放射能を含む指定廃棄物最終処分場を考えるシンポジウム
2015年1月25日(日)13～17時, 弁護士会館大ホール

3候補地の地質, 地滑りの問題点

東北大学理学研究科名誉教授
大槻憲四郎 (地質学)

大和町下原の場合

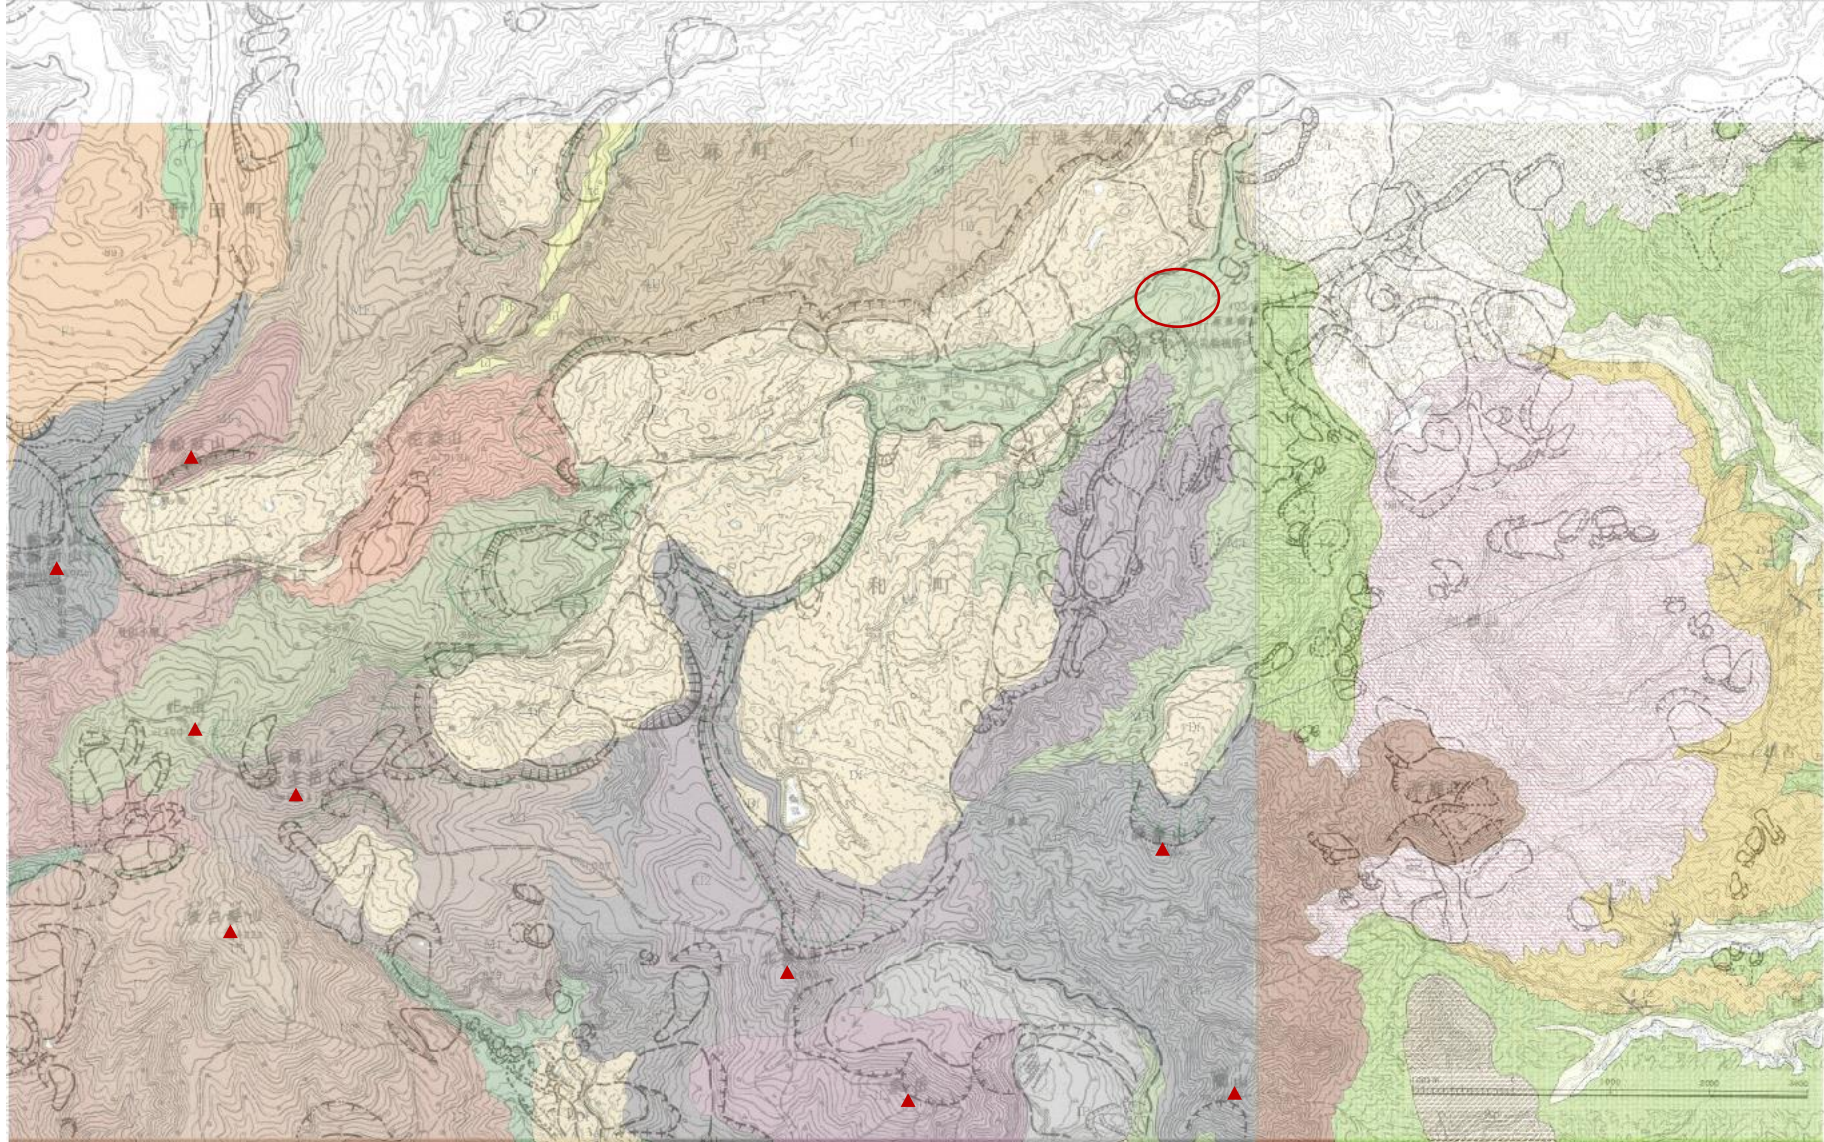
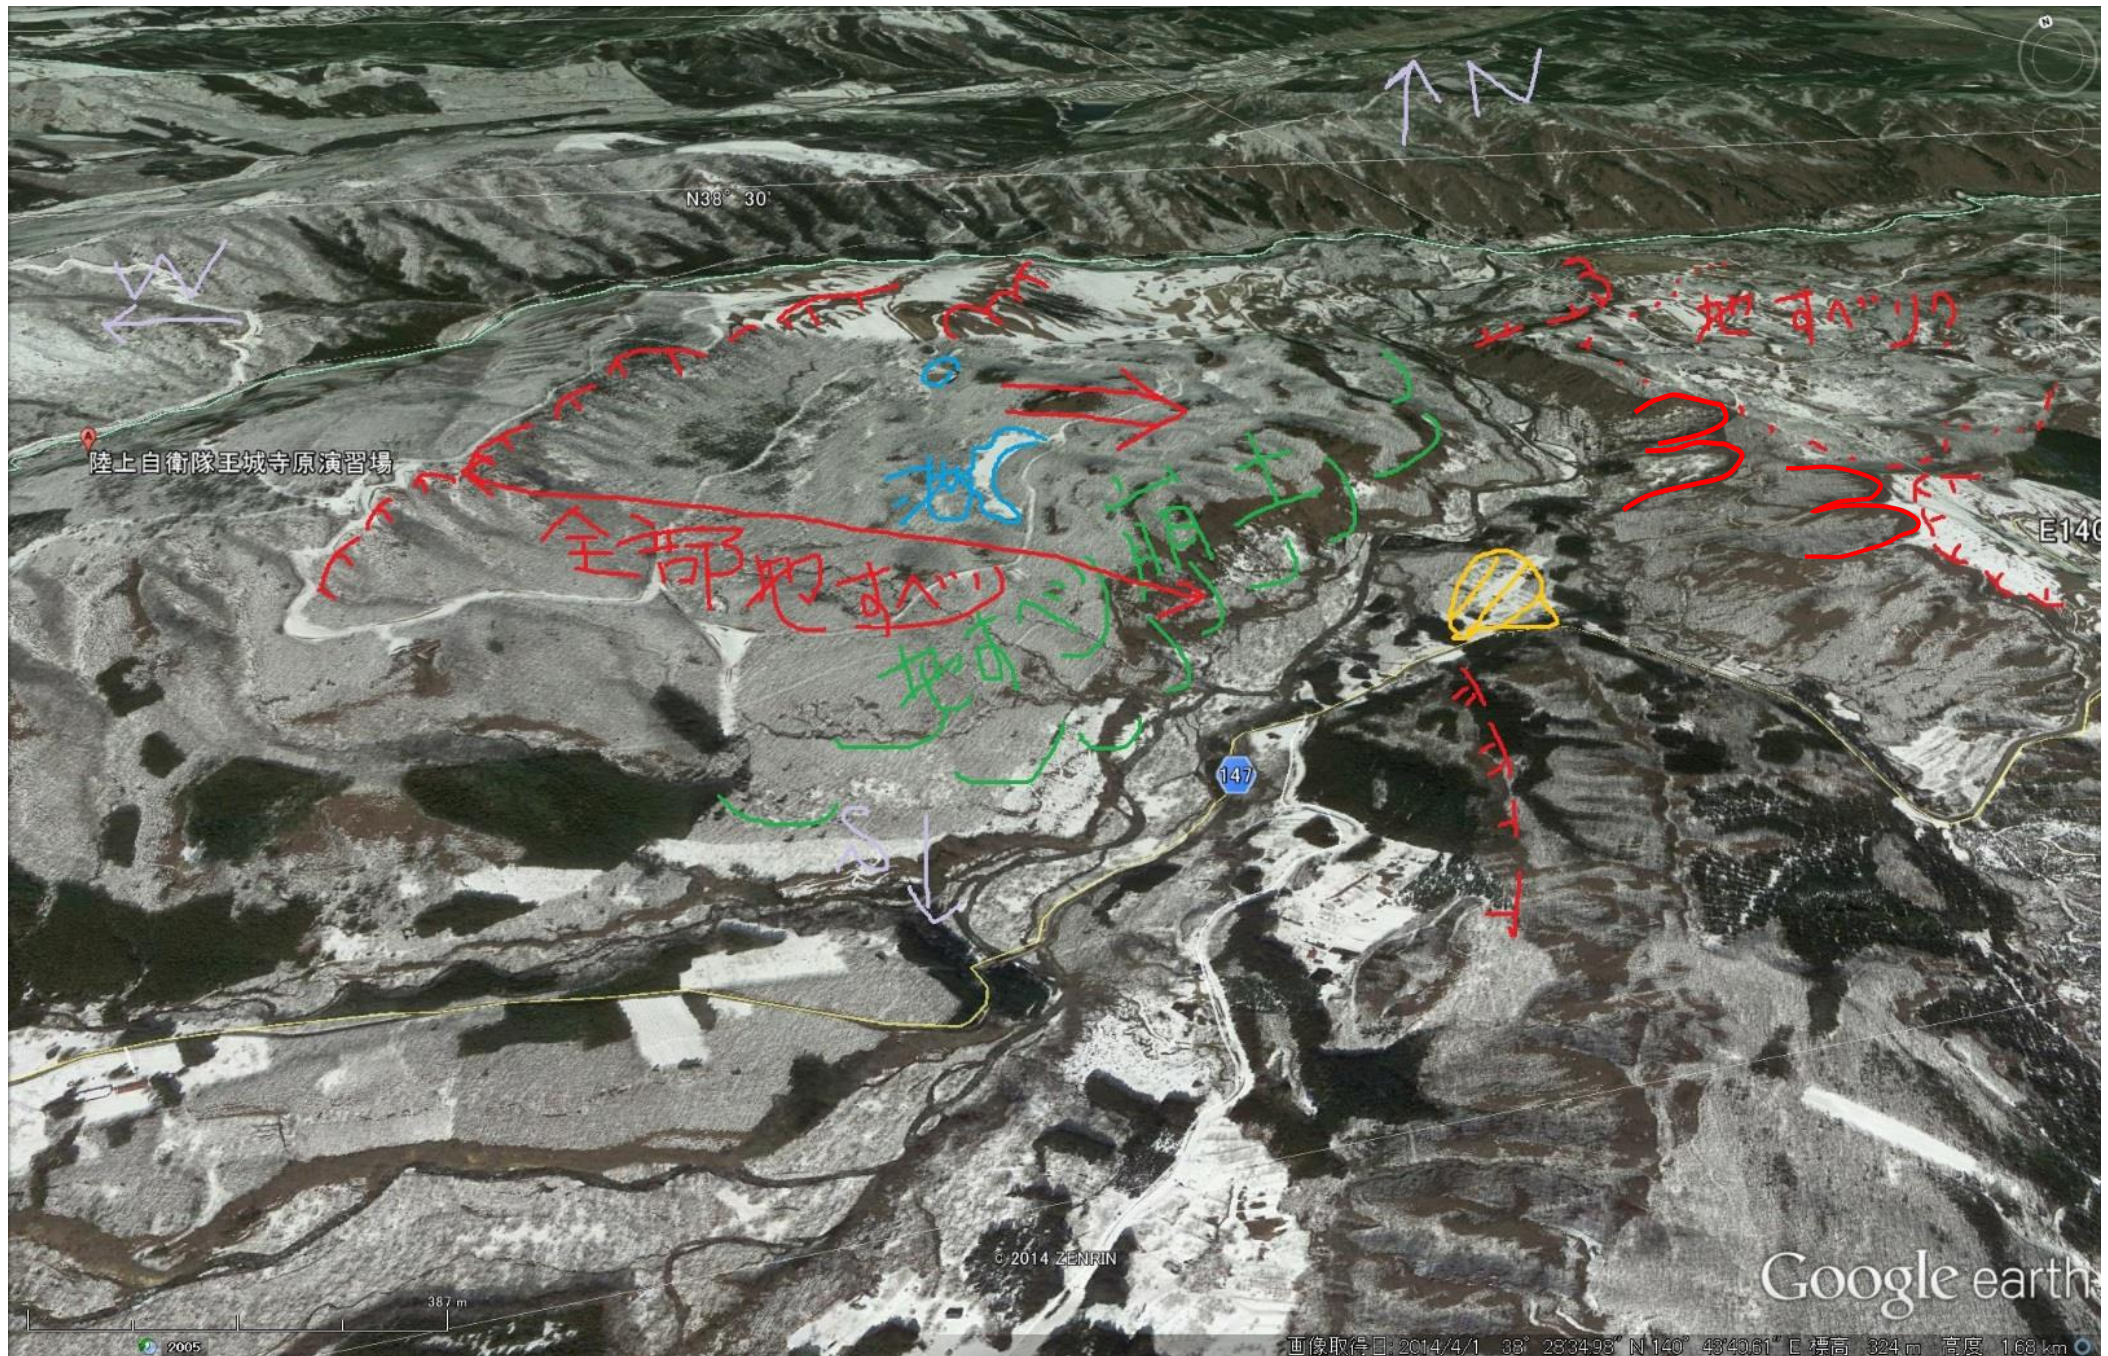
全部地すあり

- 候補地の下原は小さな河岸段丘
- 荒川の上流一帯に4km×8kmの巨大地滑り
- 地滑り地帯の地質は船形山・泉ヶ岳火山群の岩屑流堆積物
- 地滑りが再活動したり土石流が発生すれば、最終処分場が破壊する
- しかし、それらが何時発生するかは分からない

指定廃棄物の最終処分場候補地選定フロー

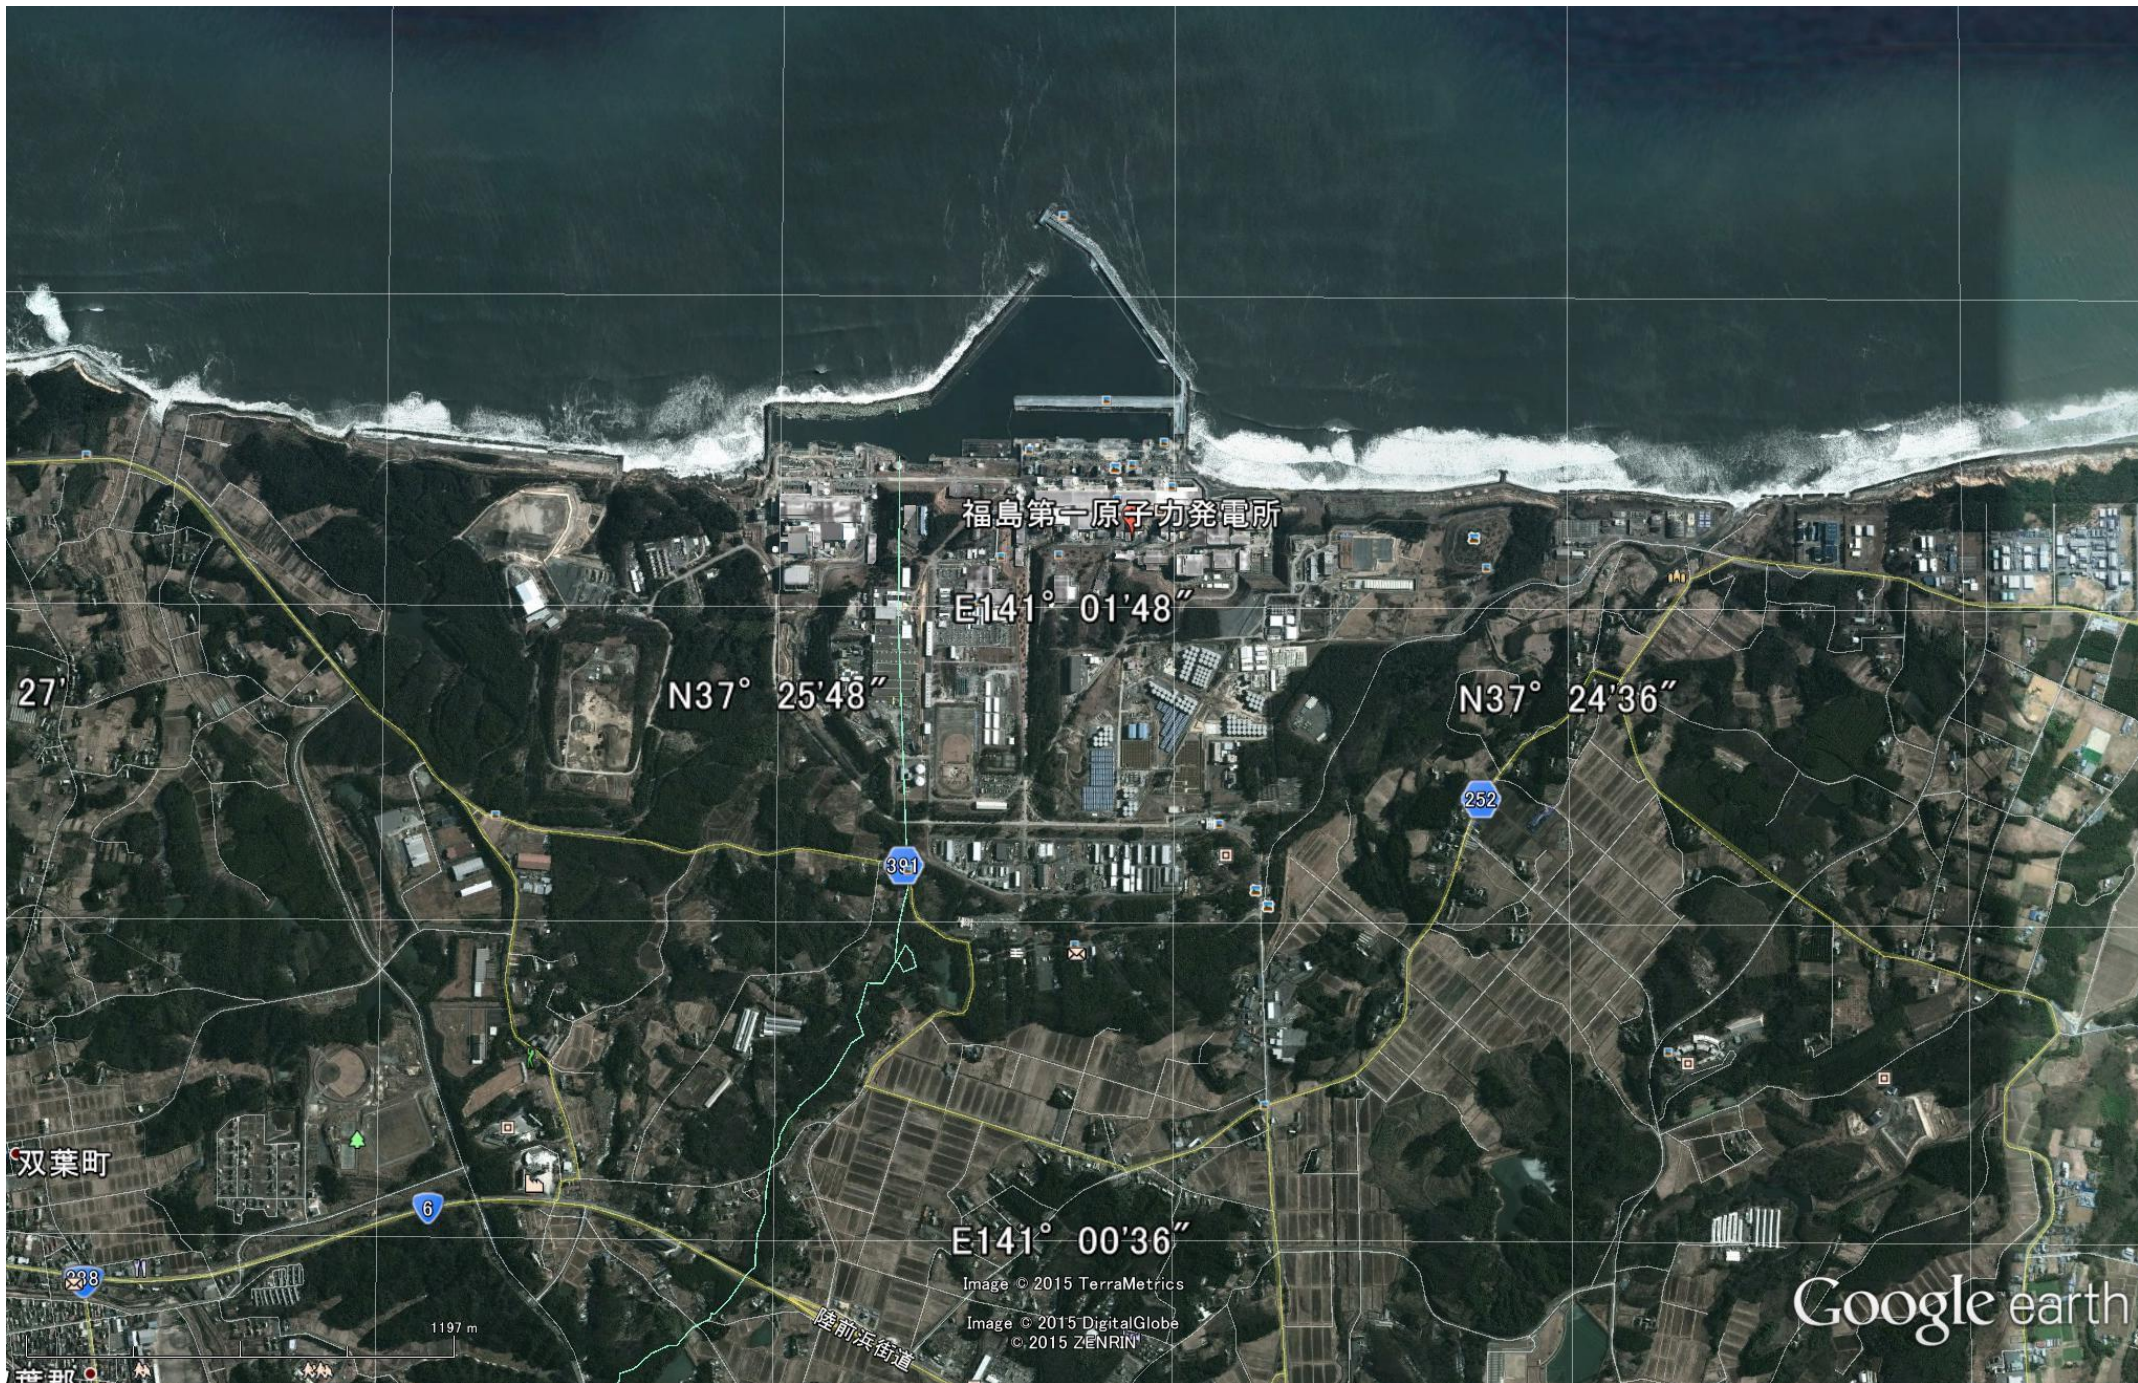
一部は32年も前の粗いデータ

防災科研のデータベースを見ている?

距離ではなく集水域

H24年8月10日に環境省が宮城県に示した説明書

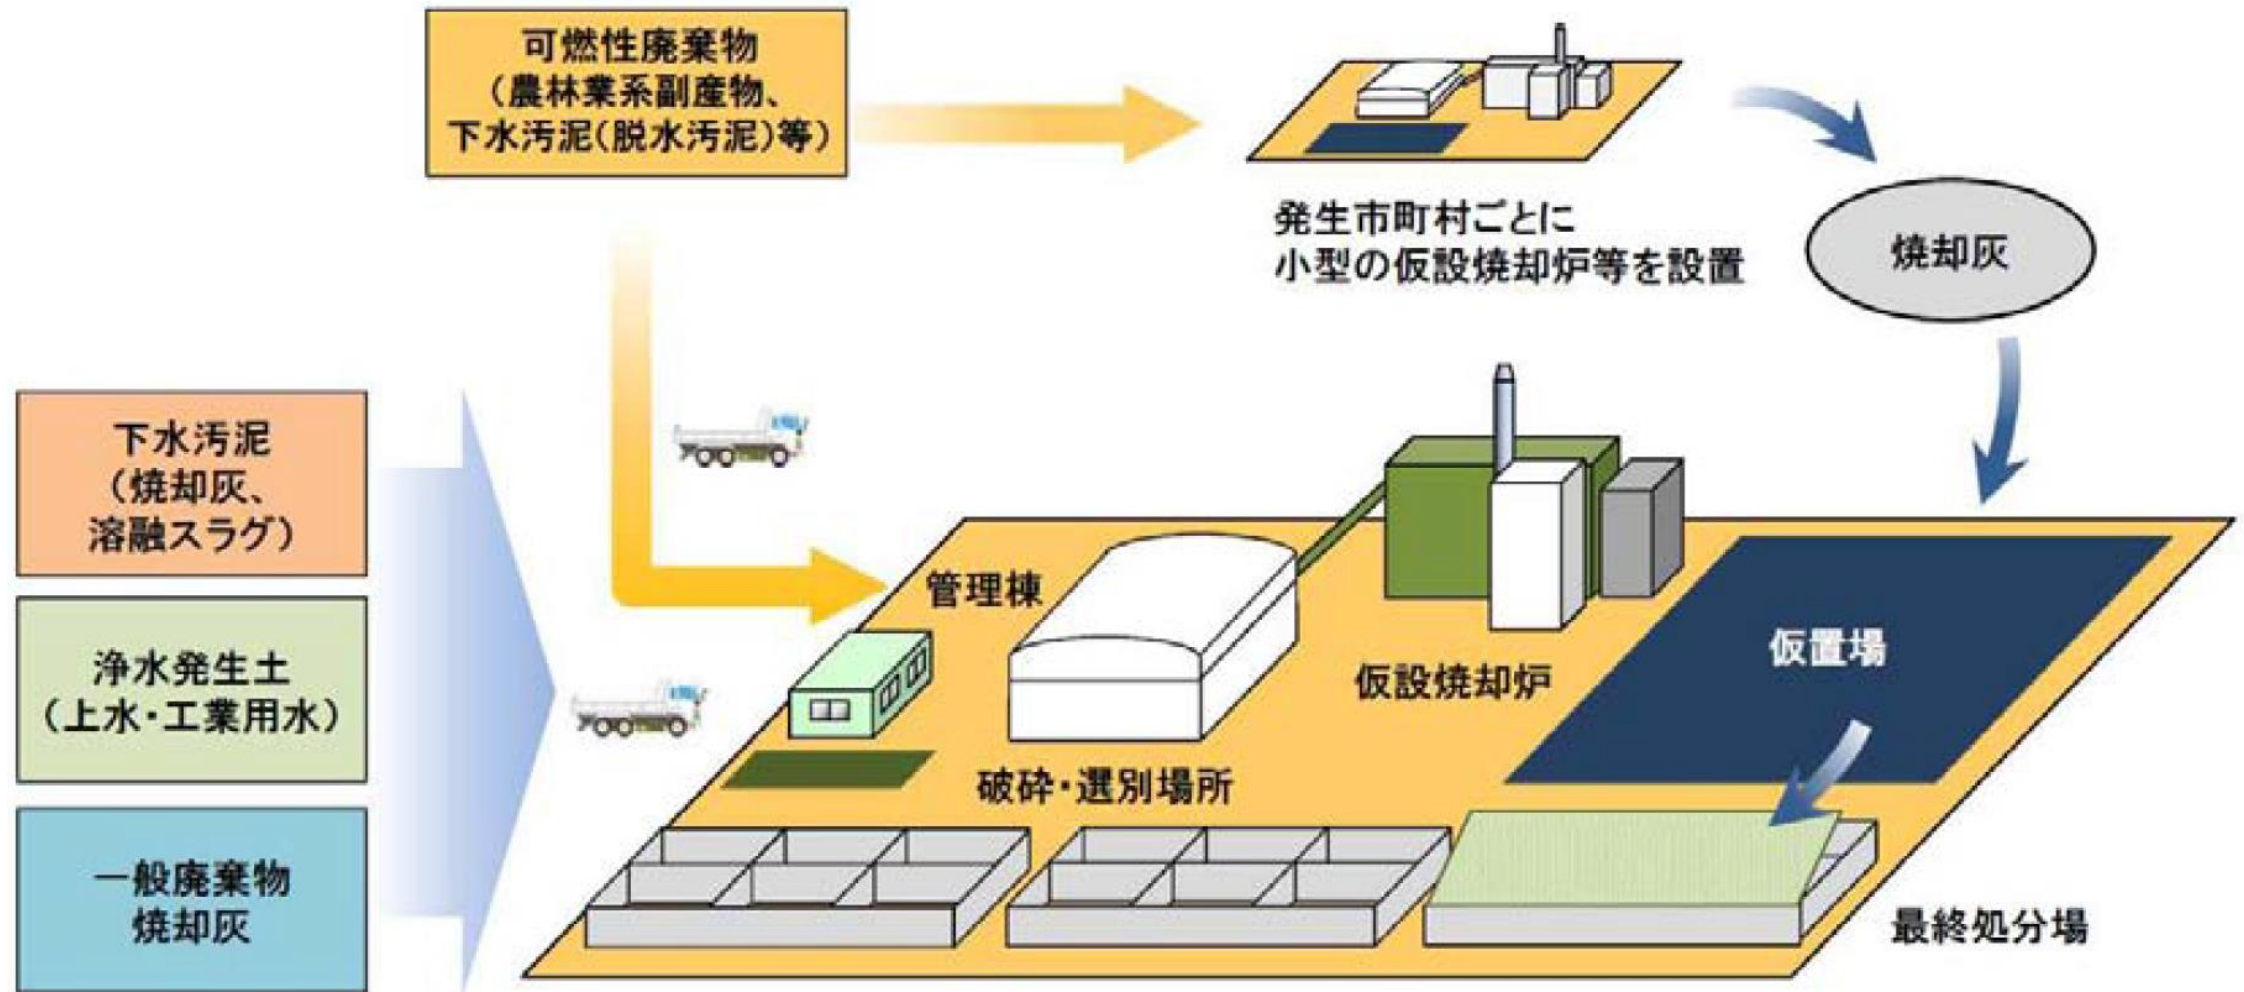
このようなプロセスで放射性物質が飛散することはない？
